# Mitteldruck-Kompakt-Regelgerät **MKR-B**

Mit dem "verschlossenen Federdom" beim Mitteldruck-Kompakt-Regelgerät MKR schließen wir die Maßnahmen zur Verhinderung einer Eingriffsmöglichkeit von außen ab (optimaler Schutz vor Manipulation).

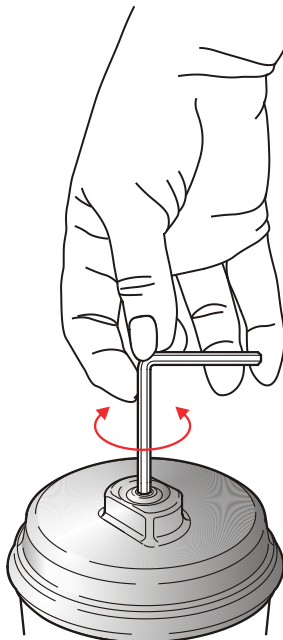
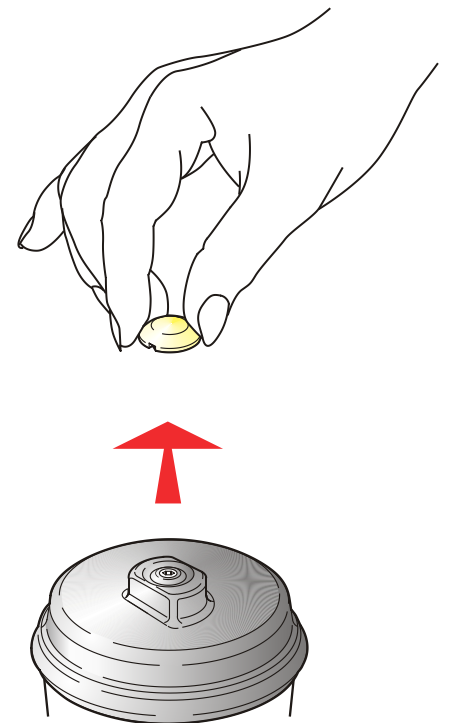
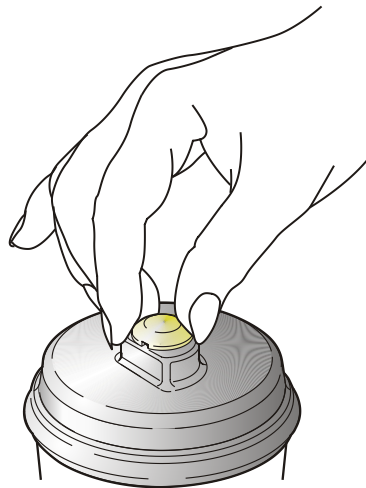
Damit verbunden sind einige technische Änderungen:

- 1.) Kein Federwechsel mehr möglich
- 2.) Neues Fabrikschild
- 3.) Klebplombe wird durch Kunststoffclip ersetzt
- 4.) Reduzierter Federführungsbereich von  $\pm 1$  mbar bezogen auf pas und je nach Einbaulage
- 5.) Ausgangssolldruck pas = 20 - 24 mbar
- 6.) Verstellung des Ausgangsdruckes gemäß nachfolgender Anleitung

- 1.) Kunststoffclip nach oben herausziehen

- 2.) Mit Imbus-Schlüssel Nr. 4 Ausgangsdruck verstellen

Pa<sub>S</sub>- Erhöhung Stellschraube herausdrehen (links)  
Pa<sub>S</sub>- Verringerung Stellschraube hineindrehen (rechts)
